## Dodatek č. 1 ke Smlouvě o dílo

**Průvodní list k změnovému listu č.1 – Úpravy vstupního vestibulu a podatelny Ministerstva průmyslu a obchodu**

název akce:	„Rekonstrukce vstupního vestibulu a podatelny MPO, Na Františku 1039/32, 110 15 Praha 1
Reg.č.:	VZ/11600/23/08, N006/23/V00014316
název dokumentu:	Zápis z kontrolního dne stavby č. 2
datum, čas, místo	6.2.2024, 9:00 hod., Na Františku 1039/32, 110 15 Praha 1 – Staré Město
seznam účastníků:	<i>Firma</i> <i>Jméno</i> <i>Telefon</i> <i>Podpis</i>
kopie:	Dle prezenční listiny Všem výše uvedeným e-mailem

Návrh bourání příček dle PD:

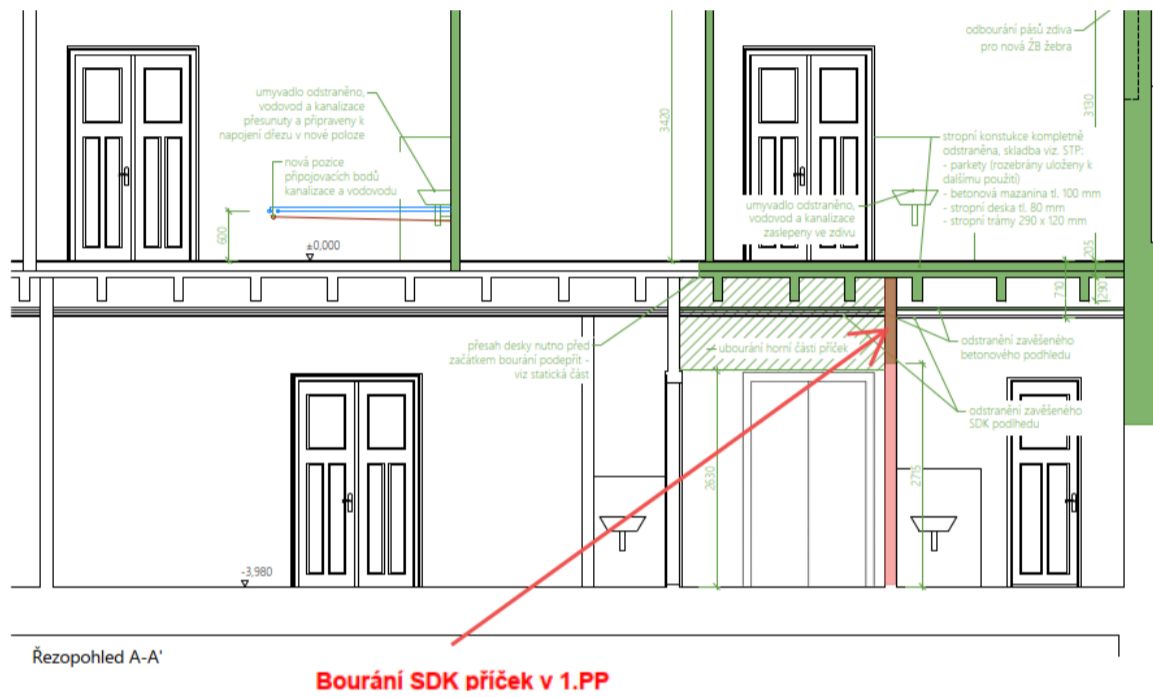
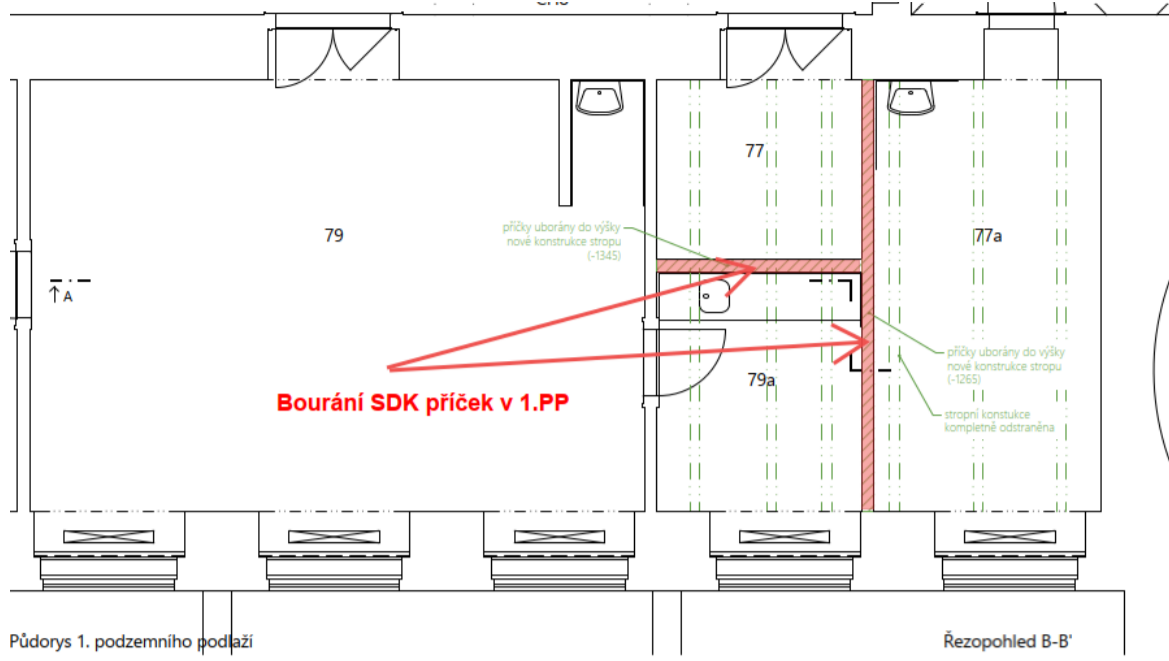
- 1. Bourání příček, stavba nových v místnostech č. 77, 77a, 79a - 1.PP (§ 222 odst. 6 ZZVZ)**  
**Položky v rozpočtu vícepráce č. 1, 14, 56, 57, 58, 35, 36**  
**Položky v rozpočtu méněpráce č. 2**

V projektové dokumentaci bylo uvažováno pouze s částečným odbouráním příček v 1.PP mezi místnostmi 77, 77a a 79a, v horní části cca 700mm zdiva. Při zahájení bouracích prací bylo zjištěno, že tyto zdi nejsou v celém rozsahu zděné, jak bylo v projektu předpokládáno, ale přibližně z poloviny doplněné sádkartonovou konstrukcí (typu W111 – záklop 1x12,5mm z každé strany), čímž nesplňují požární odolnost dle PBR. Tato různorodost konstrukcí nebyla při provádění sond pro projektovou dokumentaci objevena a zadavatel jednající s náležitou péčí ji proto nemohl předvídat, a nemění celkovou povahu veřejné zakázky. Sádkartonovou příčku přitom nelze pouze odbourat a doplnit k novému stropu tak, aby byly dodrženy technologické postupy výrobce, včetně požadavků na požární odolnost sádkartonových konstrukcí. Proto bylo rozhodnuto o celkovém zbourání těchto příček a stavbě nových, kde bude dodržen technologický postup suché výstavby, včetně požární odolnosti.

## Bourání příček dle skutečnosti:

### Pozice statické úpravy

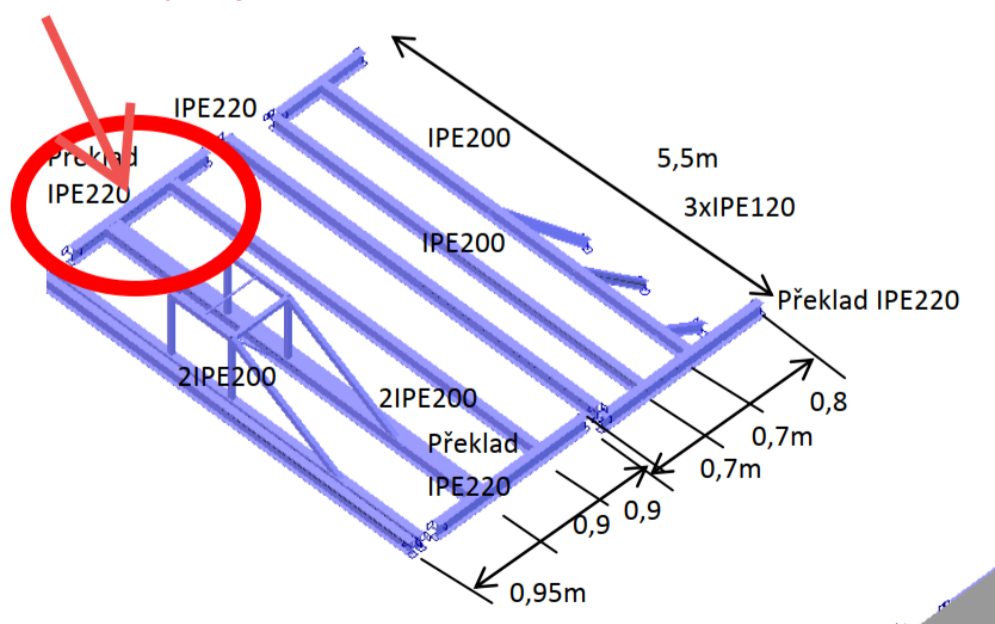
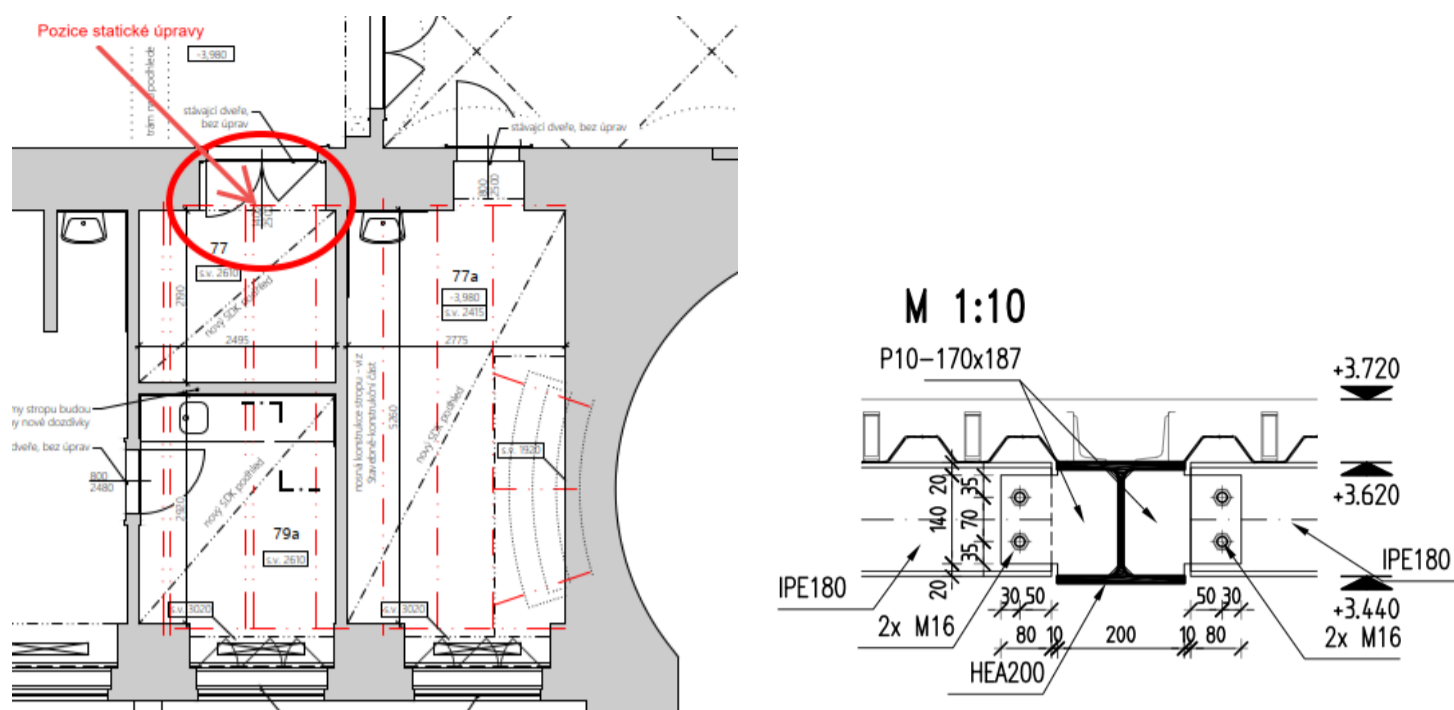
## 2. Změna statického uložení ocelových prvků stropu 1.PP (§ 222 odst. 6 ZZVZ) Položky v rozpočtu vícepráce č. 2, 3, 4, 27, 28

Při bouracích pracích (sekání kapes pro ocelové nosníky nového stropu) bylo zjištěno, že v místech, kde měly být vetknuty ocelové profily se nachází funkční betonový překlad zajišťující statické vynesení klenby traktové stěny CH8, CH7. Tuto místní odchylku od skladby okolního zdiva nemohl zadavatel jednající s náležitou péčí předvídat a neodhalily ji ani provedené sondy při zpracování projektové dokumentace, a nemění celkovou povahu veřejné zakázky. Bylo nutné přerušit práci, provést statické posouzení a zpracování řešení uložení dvou nosníků nového stropu. Nový návrh uložení ocelové konstrukce a jeho provedení vyžaduje vícepráce, které jsou vyčísleny v položkách č. 2, 3, 4, 27 a 28.

### 3. Osazení revizních dvířek do kastlíku v místnosti č. 143 (§ 222 odst. 6 ZZVZ) Položky v rozpočtu vícepráce č. 5, 6

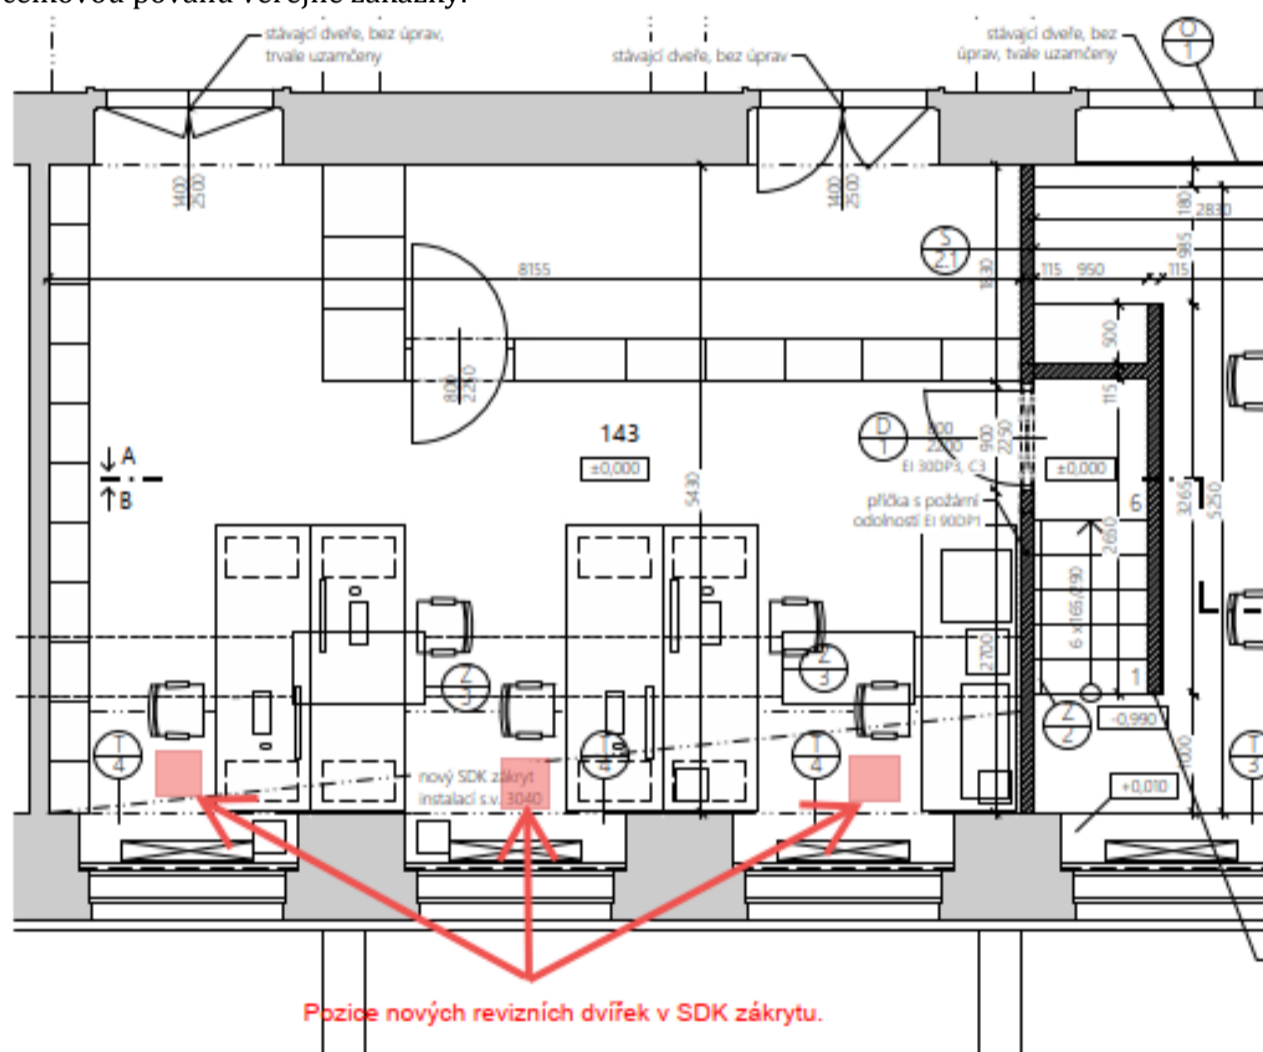
Z důvodu zjištění v průběhu stavby, že stávající plastová revizní dvířka instalačního zákrytu jsou nefunkční, přitom důležitá pro budoucí kontroly a revize zakrytých instalací, budou dodány 3 kusy nových revizních dvířek. Tento stav nemohl zadavatel jednající s náležitou péčí předvídat, a proto neprovedl preventivní kontrolu funkčnosti v přípravné fázi projektu, a nemění celkovou povahu veřejné zakázky.

### 4. Oškrábání maleb, potažení stěn armovací tkaninou do stěrky, aplikace štuky (§ 222 odst. 6 ZZVZ) Položky v rozpočtu vícepráce č. 7, 8, 34

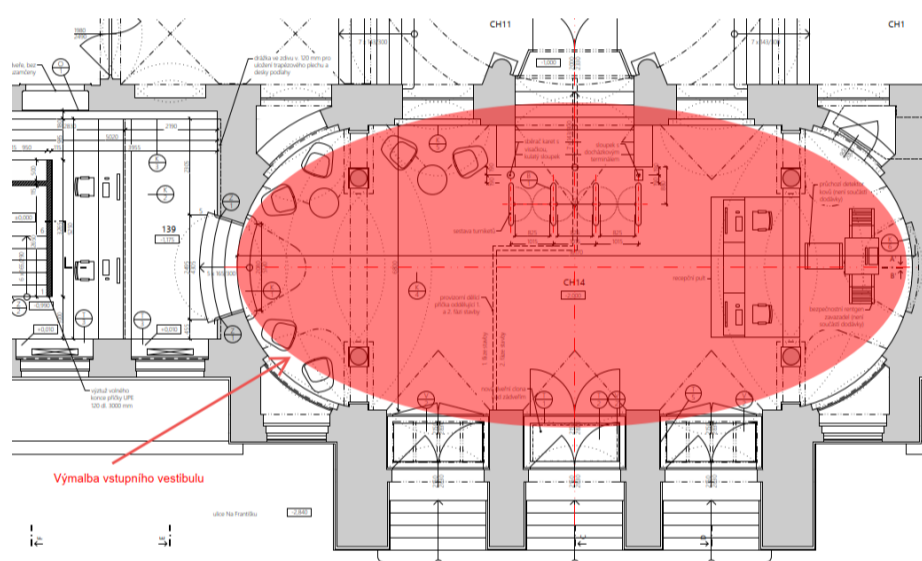
Po odstranění stávající příčky a provedení stavebních úpravách místností č. 143 a č. 141 bylo shledáno, že stávající omítky na stěnách a stropě nově spojeného prostoru jsou v rozdílně tloušťce a dále vykazují stěny i strop značné nerovnosti. Při konzultaci s TDI a AD bylo rozhodnuto o provedení oškrábání stávajících maleb, aplikaci armovací tkaniny do vyrovnávací stěrky a celoplošné aplikaci jemného štuky. Toto technické řešení dále eliminuje budoucí praskliny v místech záhozu drážek po vybourání původních příček a montáži instalací a zajistí vysokou kvalitu vzhledu finálních výmalb.

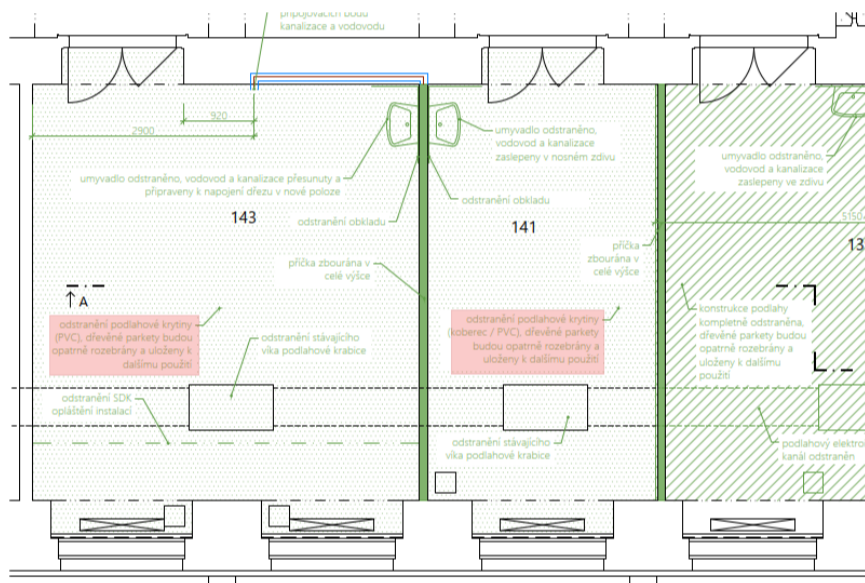
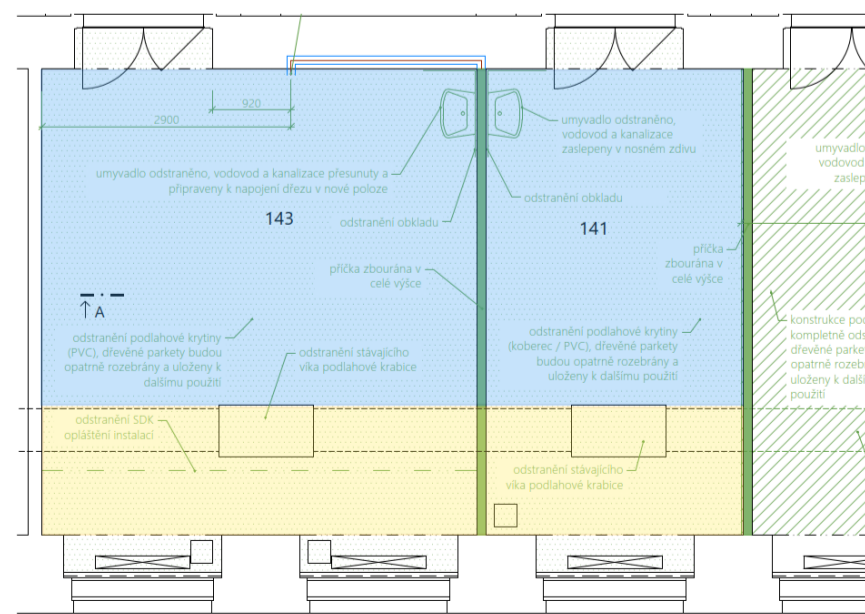
Dle projektové dokumentace měla být v místnostech 143 a 141 demontována pouze podlahová krytina (koberec/PVC) a dřevěné parkety. Následně po zbourání příčky budou znovu osazeny parkety, které se přebrousí a nalakují.

Po odstranění koberce bylo zjištěno, že parkety, projektem uváděné v celé ploše místností, jsou pouze v jejich části (označeno modře) a zbytek místnosti je vybetonován, jako podklad pod koberec (označeno žlutě). Po demontáži parket byl odhalen dřevěný rošt, vyplněný škvárovým zásypem. Tento rošt byl značně degradovaný, navíc v rozdílné výšce v jednotlivých místnostech a díky jeho stavu nebylo možné na něj znovu osadit parkety. Dále část těchto místností, kde byl novodobě namísto dřevěného roštu podklad vybetonován (označeno žlutě), byl rozdílný ve výšce horní hrany betonu, oproti horní hraně podkladního roštu pro parkety (beton byl ve výšce pro osazení pouze koberce). Tyto skutečnosti nemohl projektant předvídat, neboť provedení podlahových sond mu bylo správou budov MPO s ohledem na pracovní prostředí umožněno pouze v přední části kanceláří. Tyto skutečnosti zadavatel jednající s náležitou péčí nemohl předvídat, a nemění celkovou povahu veřejné zakázky.

Při kontrolním dni, po konzultaci s AD, TDI a zástupci objednatele byl domluven následující postup:

- Degradovaný dřevěný rošt, včetně zásypu bude odstraněn
- Po konzultaci se statikem bude nahrazen novou vrstvou (podlahovým polystyrenem a betonovou mazaninou)
- Výšky podkladu obou místností se sjednotí nivelační stěrkou tak, aby mohl v nové kanceláři (nově pouze místnost č.134) být osazen zátěžový koberec jako finální vrstva
